Gegenstand: Festlegung von Laufzeitbeschränkungen für Bremsschläuche der hydraulischen Radbremse

Betroffen: **ASW 27**; alle Baureihen¹; Type-Certificate EASA.A.220; alle Werknummern

Klassifizierung: Erhebliche Änderung (Major Change)

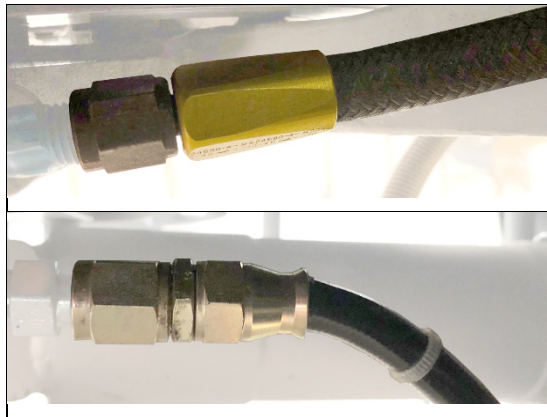
Die Bremsschläuche **alter Bauart** sind aus Gummi gefertigt und haben eine Laufzeitbeschränkung. Das Material der Bremsschläuche **neuer Bauart** ist dauerhaft beständig gegenüber den verwendeten Bremsflüssigkeiten, weshalb eine Laufzeitbeschränkung entfallen kann.

Bremsschläuche **alter Bauart** aus Gummi, erkennbar an der hier dargestellten Form des Fittings und der Umantelung aus Textilgewebe.

Bremsschläuche **neuer Bauart**, erkennbar an der hier dargestellten Form des Fittings.

Bremsschläuche **alter Bauart**: Dieser Bremsschlauch ist in regelmäßigen Abständen von 6 Jahren auszutauschen. Befindet sich der Bremsschlauch in gutem Zustand, braucht er nicht ausgetauscht zu werden unter der Bedingung, dass er mindestens alle 100 h auf seinen Zustand überprüft wird.

Bremsschläuche **neuer Bauart**: Dieser Bremsschlauch unterliegt keiner Laufzeitbeschränkung (on condition).
